<b>CONCEPTO TÉCNICO DE REVISIÓN DE ESTUDIOS DE RESPUESTA DE AMPLIFICACIÓN LOCAL DE ONDAS SÍSMICAS</b>	Código:	GPR-FT-09
		Versión:	01
		Código Documental:

1.1	CONCEPTO TÉCNICO No. CT:	5415
1.2	ÁREA:	INVESTIGACIÓN Y DESARROLLO
1.3	COORDINACIÓN:	CONCEPTOS TÉCNICOS
1.4	REFERENCIA CRUZADA RADICADO FOPAE:	2008ER14467
1.5	RESPUESTA OFICIAL No. RO:	33161

2.1	SOLICITANTE:	JUAN REINALDO SUÁREZ MEDINA CURADURÍA URBANA NO.1
2.2	PROYECTO:	LICEO FRANCÉS LOUIS PASTEUR
2.3	LOCALIDAD:	2 CHAPINERO
2.4	UPZ:	88 EL REFUGIO
2.5	BARRIO O SECTOR CATASTRAL:	LA CABRERA
2.6	DIRECCIÓN:	CALLE 87 No. 7-67
2.7	CHIP:	AAA0096WCMR
2.8	FECHA DE EMISIÓN:	3 DE DICIEMBRE DE 2008
2.9	EJECUTOR DEL ESTUDIO:	JEOPROBE Ltda.

El presente concepto técnico corresponde a la **primera revisión** realizada por la Dirección de Prevención y Atención de Emergencias, del informe "Asesoría Geotécnica y Sismológica para la Evaluación de la Amenaza Sísmica del Proyecto Liceo Francés Louis Pasteur" elaborado por el Ing. Jorge Alberto Rodríguez, a construirse en el predio ubicado en la Calle 87 No. 7-67 de Bogotá. El cual fue radicado el 12 de Noviembre de 2008 mediante oficio 2008ER14467, por el Arq. Juan Reinaldo Suárez Medina de la

**Figura 1. Localización del Proyecto Liceo Francés Louis Pasteur.**

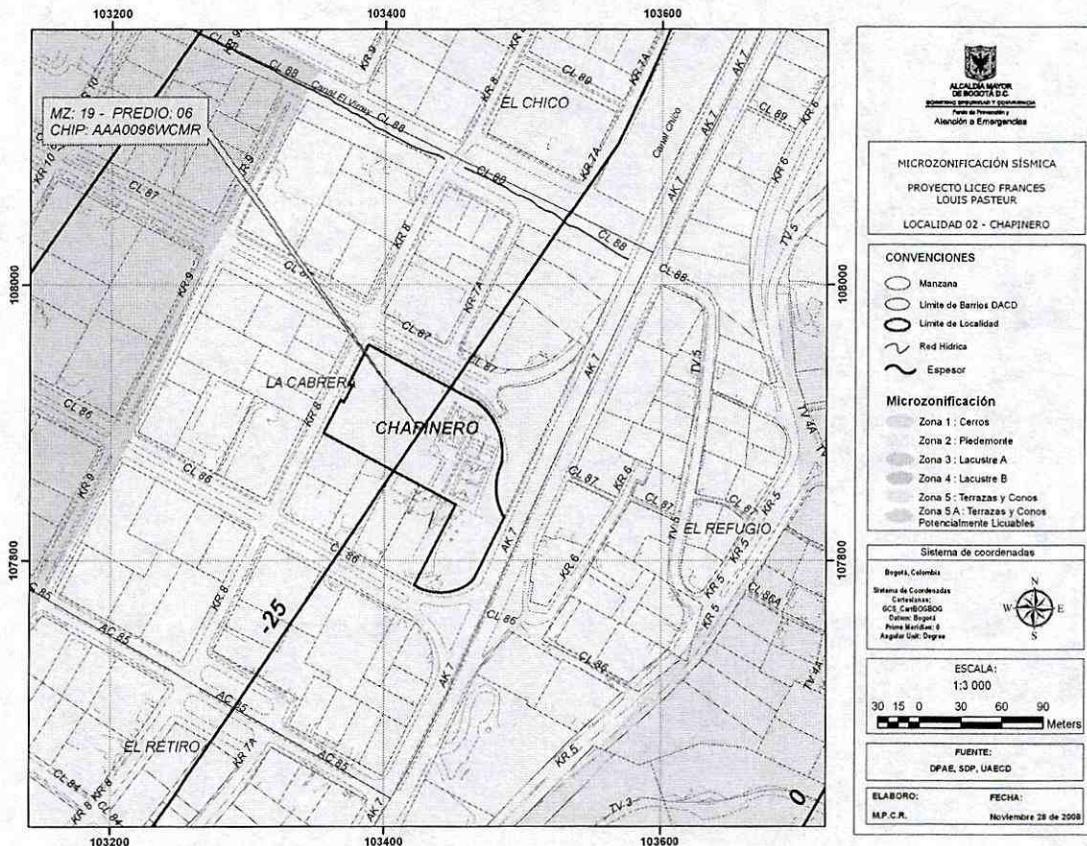
En los numerales 1.1 y 3.2 del informe, se indica que el sitio del proyecto se encuentra localizado en la Zona 2 según el Decreto 193 de 2006, lo cual es consistente con la localización presentada en la Figura 1 del presente concepto.

El estudio CUMPLE con este requerimiento.

**Figura 2. Espectro de diseño recomendado para el proyecto Liceo Francés Louis Pasteur.**

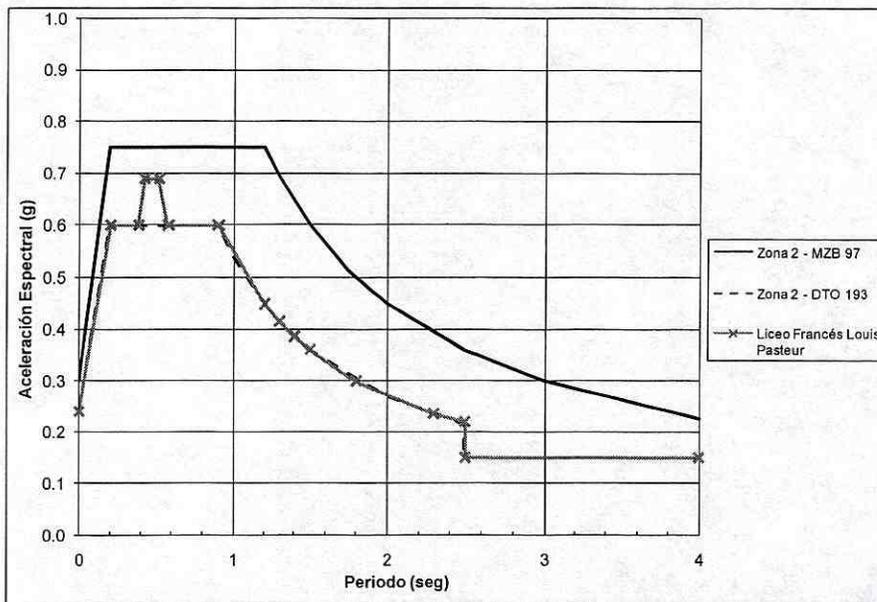
Con base en los resultados de la modelación el consultor recomienda utilizar como espectro de diseño el mostrado en la Figura 3.24 del informe, el cual se presenta en la Figura 2 del presente concepto. El espectro propuesto toma los valores del espectro mínimo de Zona 2 - Piedemonte desde 0 hasta 0.38 segundos donde asciende hasta 0.69 g en 0.42 segundos continuando con este valor hasta 0.51 segundos, donde desciende en 0.57 segundos para continuar con los valores del espectro mínimo de la Zona 2 - Piedemonte.

El espectro propuesto por el consultor tiene un coeficiente de importancia igual a 1, y dado que la construcción corresponde a una institución educativa, el espectro de diseño se debe afectar por un coeficiente de importancia de 1.1.

El estudio CUMPLE con este requerimiento.
